**DEMANDE DE RENSEIGNEMENTS N° 1 CAVIARDÉE DE LA RÉGIE DE L'ÉNERGIE (LA RÉGIE) À  
HYDRO-QUÉBEC DANS SES ACTIVITÉS DE TRANSPORT D'ÉLECTRICITÉ (LE TRANSPORTEUR)  
RELATIVE À LA CONSTRUCTION D'UNE LIGNE À 320 kV ET À L'INSTALLATION D'ÉQUIPEMENTS  
AU POSTE APPALACHES**

**Figure 5**  
**Pylônes et emprises types lorsque la ligne projetée est seule**

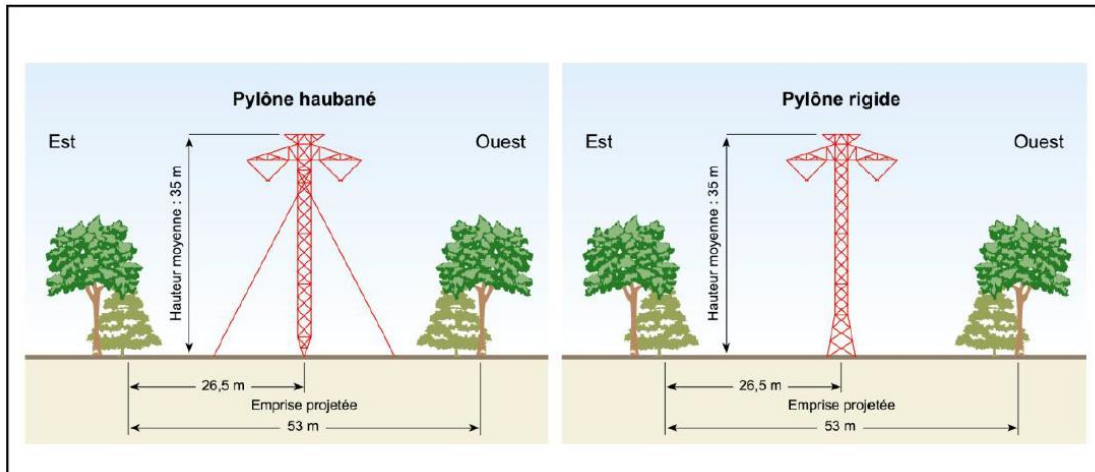
- 2.1 Veuillez expliquer les principales raisons de l'écart des coûts d'approvisionnement et de construction entre le type de ligne choisi pour le Projet actuel (références (i) et (iii)) et le type de ligne choisi pour le projet R-3956-2015 (références (ii) et (v)).
- 2.2 Pour un tracé sans obstacle et en ligne droite, veuillez fournir séparément pour les deux types de lignes de la question précédente les coûts d'approvisionnement et de construction (par km) inclus dans l'étude d'avant-projet.
- 2.3 Veuillez fournir les avantages et désavantages des deux types de lignes ci-dessus.
- 2.4 Outre cette variante concernant le type de ligne décrite précédemment et ce qui est mentionné à la référence (iv), veuillez indiquer si d'autres variantes des solutions envisagées ont été considérées, en lien avec la référence (vi).
